ABN-4618/2019

Referente a la Licitación Pública No.12/2019, para la contratación del suministro, instalación y puesta en funcionamiento de dos (2) cuartos fríos, uno de congelamiento (freezer) y otro de mantenedor (cooler), para la cafetería del edificio del Banco Central de Honduras (BCH), ubicado en el bulevar Fuerzas Armadas en la capital de la República; a continuación, se informa lo siguiente:

Plano Detalle No. 1 – Cuartos Frios BCH, Instalados En Area De Cafeteria Del 10 Piso.

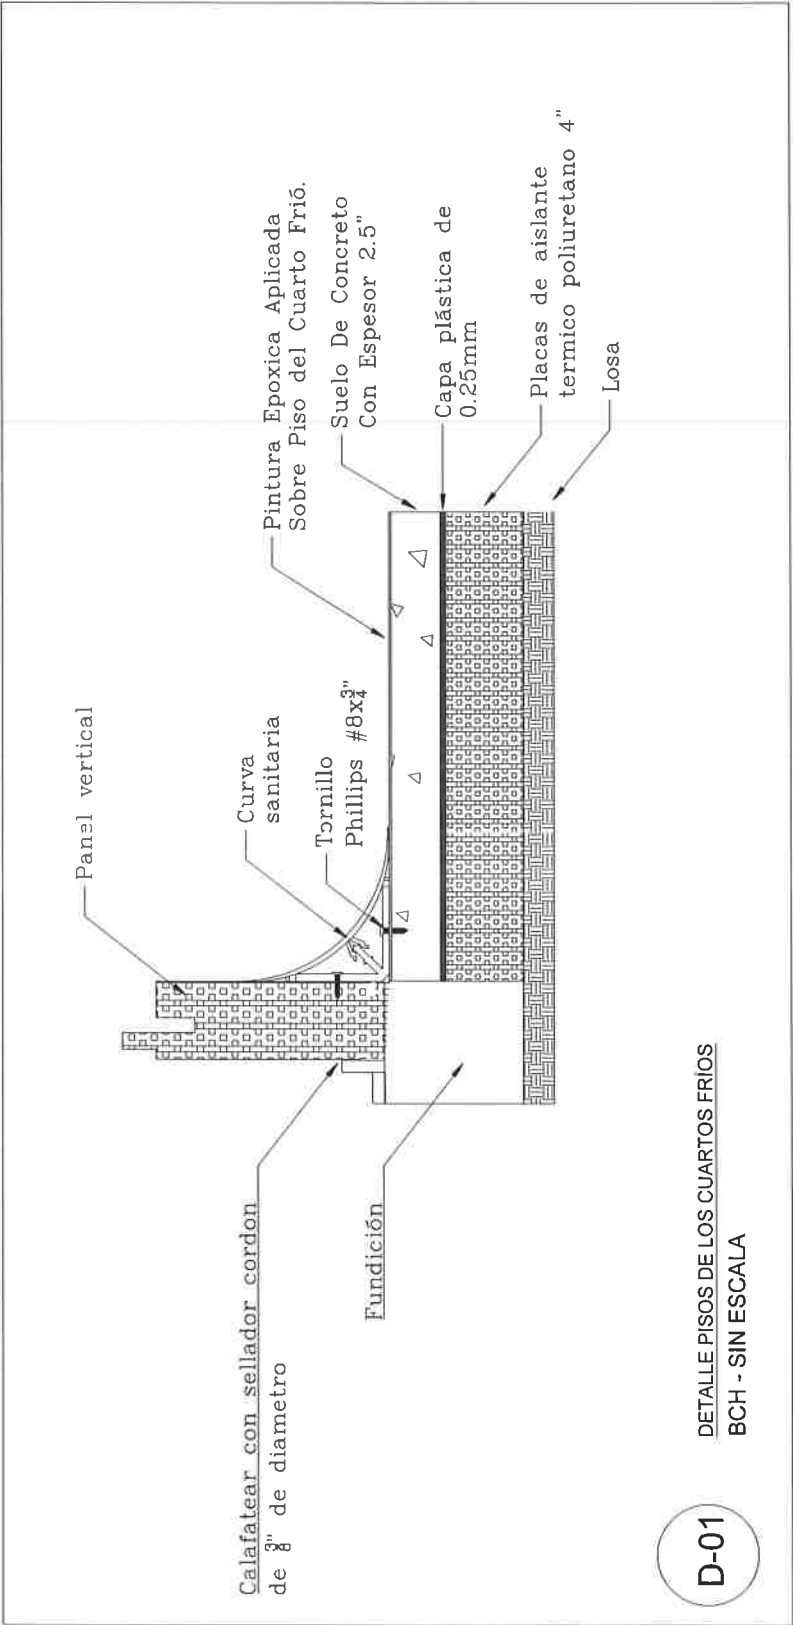
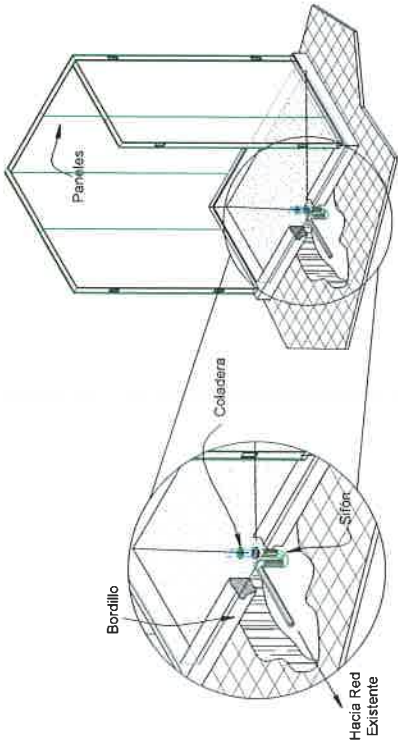
"Conforme al numeral 4 "Planos o diseños" estos documentos incluyen: plano arquitectónico de los cuartos fríos a instalar, planos de detalles (eléctrico, mecánico, hidráulico). Favor proporcionar planos de los cuartos fríos y sitio de ubicaciones de condensadores incluyendo la ruta de la tubería de refrigeración, indicando también la ubicación de las puertas y de los evaporadores dentro de cada cuarto frío."

En plano No.1 Adjunto, se detalla la información solicitada.

D-02

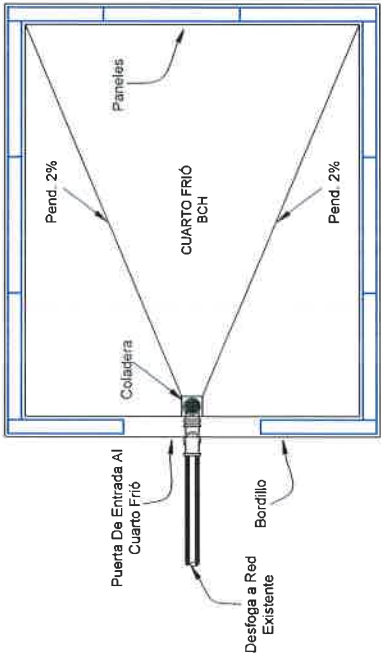
"Favor proporcionar un detalle de construcción indicando la colocación de todo lo requerido en las secciones desde la 3.1.2.4.1, hasta la 3.1.2.4.5, listadas a continuación:

"Favor proporcionar un detalle de construcción indicando la colocación de todo lo requerido en las secciones desde la 3.1.3.4.1 hasta la 3.1.3.4.5 listadas a continuación:

En base a lo descrito en los numerales 3.1.2.4.1 al 3.1.2.4.5, la empresa contratista deberá generar un diseño en respuesta a lo requerido por el BCH el cual deberá ser autorizado por el Departamento de Infraestructura previo a la instalación. Se adjuntan detalles D-01 y D-02 con una aproximación, el oferente está en la obligación de verificar las pendientes y conexiones hidráulicas en campo previo a su instalación.

En base a lo descrito en los numerales 3.1.3.4.1 al 3.1.3.4.5, la empresa contratista deberá generar un diseño en respuesta a lo requerido por el BCH, el cual deberá ser autorizado por el Departamento de Infraestructura previo a la instalación. Se adjuntan detalles D-01 y D-02 con una aproximación, el oferente está en su obligación de verificar las pendientes y conexiones hidráulicas en campo previo a su instalación.
